改善箇所説明図

圧縮天然ガス（CNG車）の路線バスにおいて、エンジンルーム内の電気配線等の耐熱性が不足しているため、排気管からの熱により配線被覆が損傷するものがある。そのため、そのままの状態で使用が続けると、配線が断線し、最悪の場合、エンジンが停止し再始動ができなくなるおそれがある。また、触媒及び排気サイレンサのマウントが劣化し、異音が発生するおそれがある。

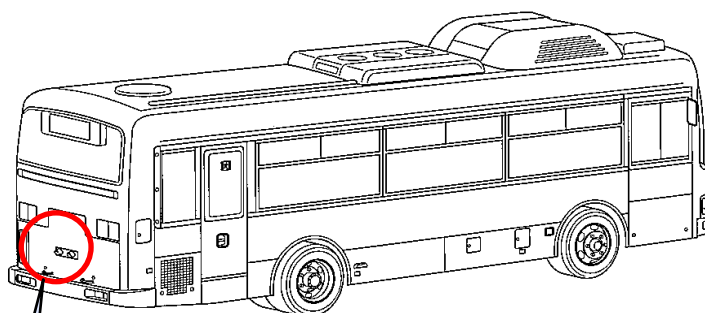
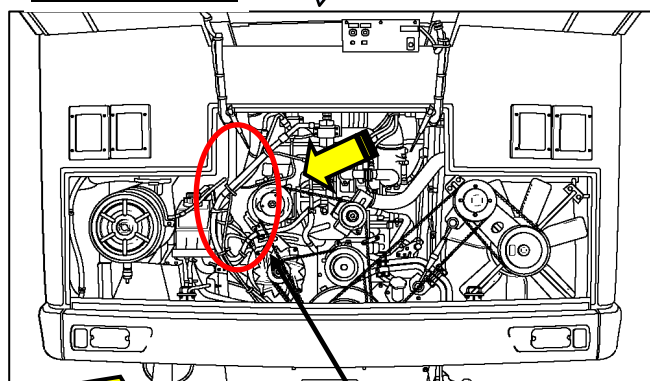
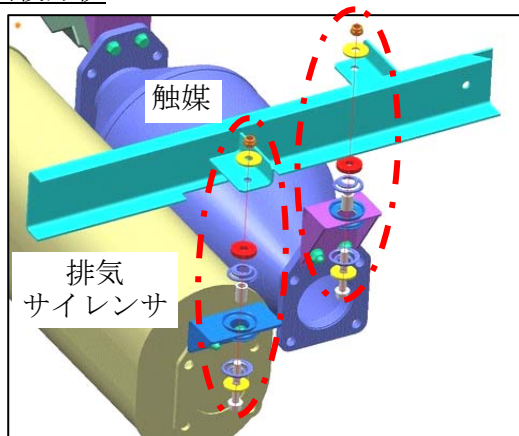
基準不適合発生箇所

全車両、当該電気配線に断熱用被覆を追加するとともに、バンドクリップを対策品と交換する。なお、当該電気配線に損傷があるものは、電気配線を新品と交換する。また、触媒及び排気サイレンサのマウントを対策品と交換する。
